RELATÓRIO DE CONSULTA PÚBLICA

Avaliação de Impacte Ambiental n.º 3563

**Ligação à RNT a 400 kV e sistema de armazenamento de energia da
CF Pereiro**

ANEXOS: Interferências com a RNT

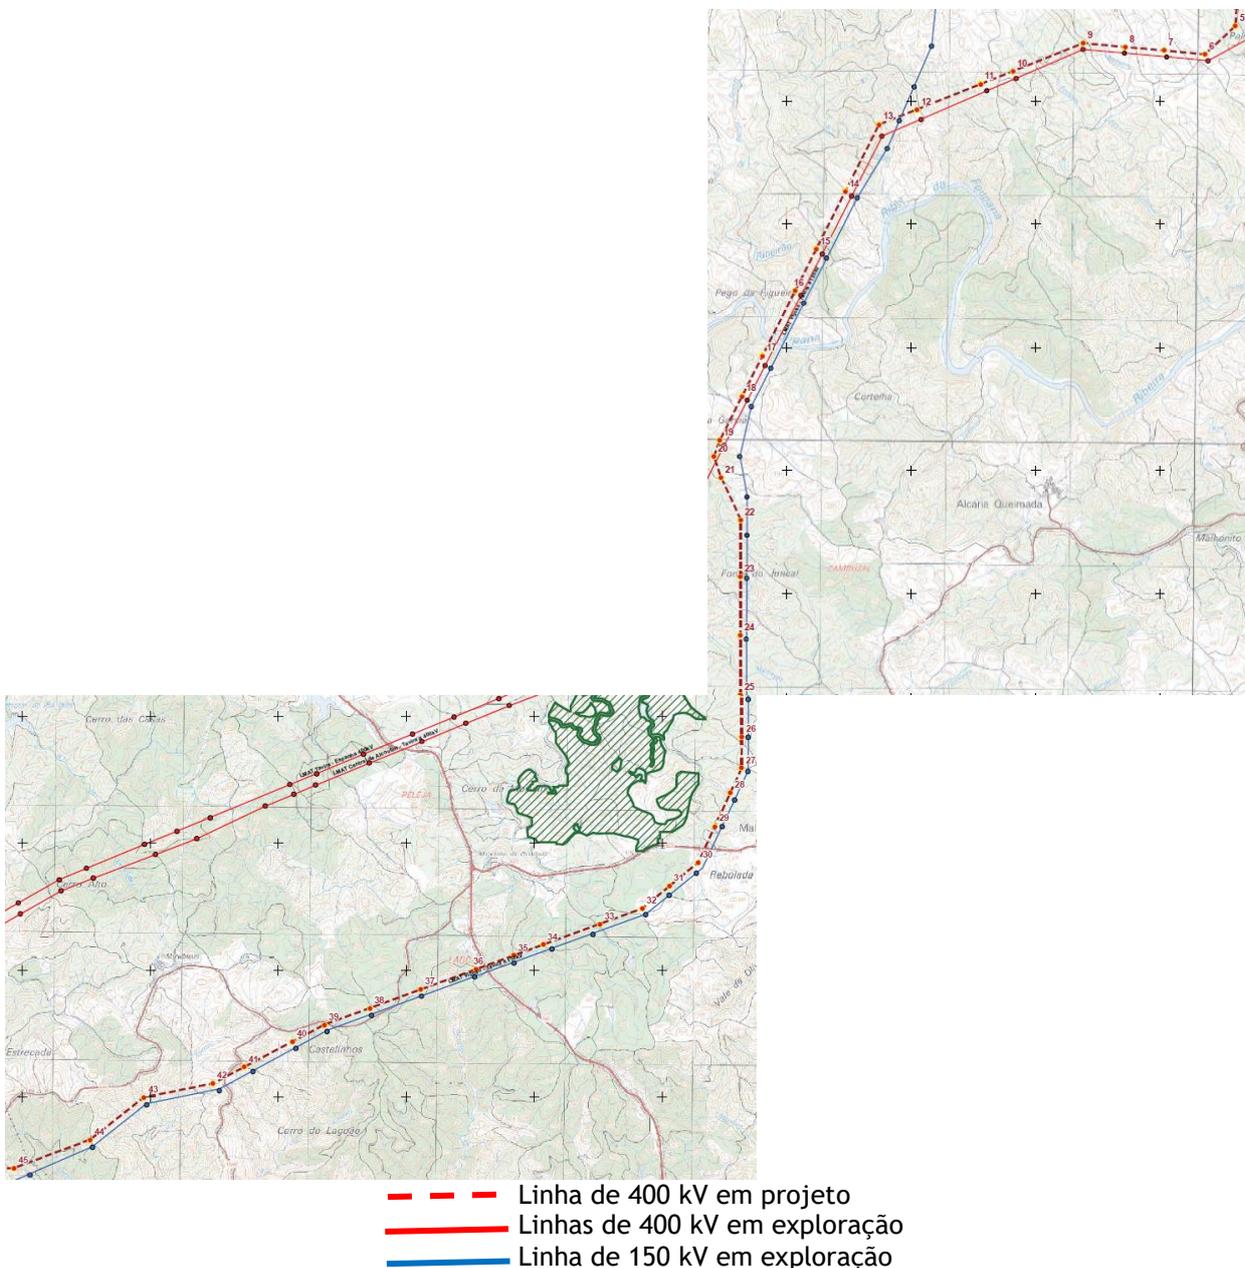
Não obstante, realçamos que, entre os apoios 6 e 44 da nova linha de 400 kV, existem as seguintes interferências com infraestruturas integradas na RNT:

- LTVR.PGN - Linha Tavira-Puebla de Gúzman, a 400 kV
Esta linha constitui uma interligação internacional entre a RNT e a Red Eléctrica de España, existindo um cruzamento e uma situação de proximidade ao longo de cerca de 5,7 km,
- LVOS.TVR - Linha Viçoso-Tavira, a 150 kV
Linha de ligação de um conjunto de centrais solares fotovoltaicas à RNT, existindo um cruzamento e uma situação de proximidade ao longo de cerca de 8,2 km

Nos locais de cruzamento com infraestruturas da RNT devem ser garantidas as distâncias de segurança regulamentares e, nas situações de paralelismo, deve ser garantido uma distância mínima de 45 m entre os eixos da nova linha de 400 kV e as que estão integradas na RNT.

Com o objetivo de otimização da utilização dos corredores de chegada das atuais e futuras linhas de 400 kV à subestação de Tavira, os apoios da linha da Central Fotovoltaica de Pereiros deverão ser de tipologia de linha dupla com 1 circuito equipado no troço final de ligação àquela instalação.

1. Previamente ao seu licenciamento, o projeto da nova linha de 400 kV deve ser enviado à REN-E para verificação das distâncias de segurança e de paralelismo entre eixos com as infraestruturas da RNT, bem como para verificação do tipo de apoios utilizados;
2. Qualquer trabalho a realizar nas servidões das infraestruturas da RNT deve ser acompanhado por técnicos da REN-E para garantia das condições de segurança, quer da instalação, quer dos trabalhos a realizar pelo Promotor. Para esse efeito, a REN-E deve ser informada da sua ocorrência com pelo menos 15 dias úteis de antecedência.
